特定原子力施設監視・評価検討会
(第111回)
資料4-2-5

大型廃棄物保管庫の工程変更について

2024年2月19日

東京電力ホールディングス株式会社

吸着塔受入・耐震補強イメージ

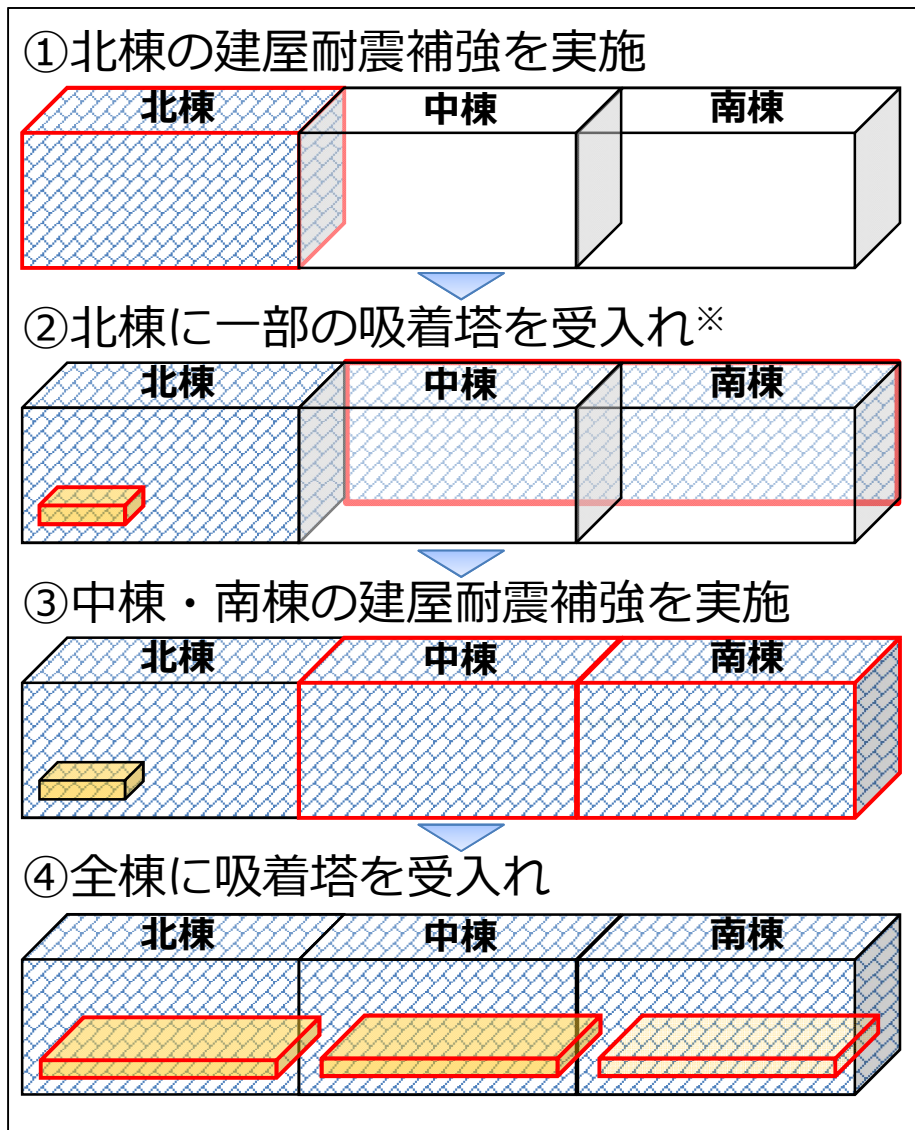
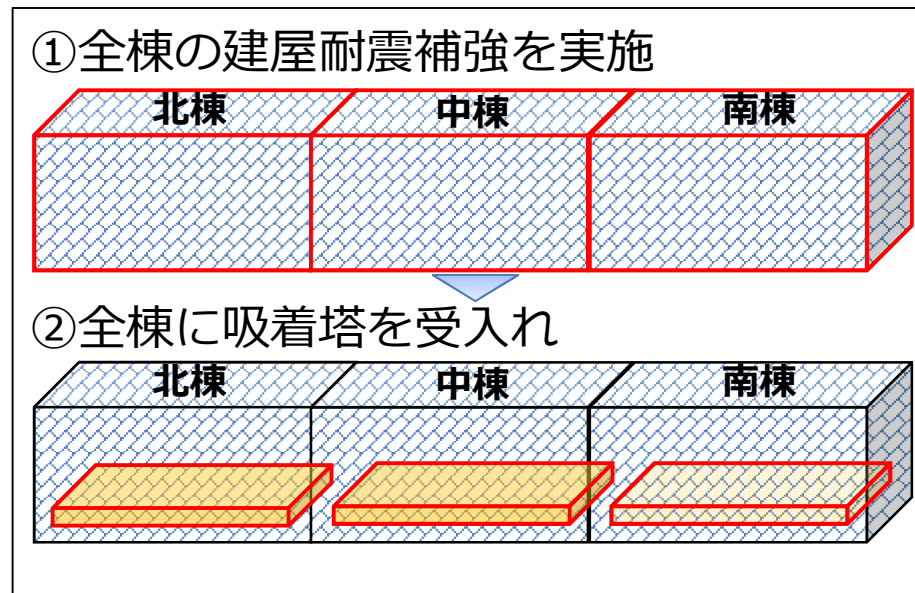
工程変更前

工程変更後

※北棟への吸着塔受入と屋外補強工事が並行作業となる

- 大型廃棄物保管庫第一棟は、建屋耐震補強工事の早期完了および第二セシウム吸着装置（SARRY）吸着塔全体の屋外一時保管早期解消を目的とし、工程を以下の通り変更する。（中期的リスクの低減目標マップに記載あり）

変更前	変更後
大型廃棄物保管庫 内部工事開始	2023年度	2023年度 (変更無し)
大型廃棄物保管庫 吸着塔受入開始	2024年度	— (SARRY吸着塔屋内保管完了に置き換え)
大型廃棄物保管庫 耐震補強完了	2025年度	2025年度 (変更無し)
大型廃棄物保管庫 SARRY吸着塔屋内保管完了	—	2026年度 (新規)

- ・一部のSARRY吸着塔受入に伴う耐震補強工事中断が無くなることで、耐震補強完了が約4ヵ月前倒し
- ・耐震補強完了の前倒しに伴い、SARRY吸着塔全数受入完了が約3ヵ月前倒し
- ・耐震補強工事中は作業員の被ばく線量を低減
- ・耐震補強工事は他工事（SARRY架台設置、SARRY吸着塔運搬）と工事干渉せず、安全に作業を実施可能
- ・第二セシウム吸着装置（SARRY）吸着塔全体の屋外一時保管早期解消による漏えいリスクの低減

- ・一部のSARRY吸着塔受入開始が、約9ヵ月遅延

- 変更後は変更前に比べ、吸着塔受入開始時期が遅延するが、耐震補強完了時期・SARRY吸着塔全数受入完了・工事環境の観点でメリットがある。
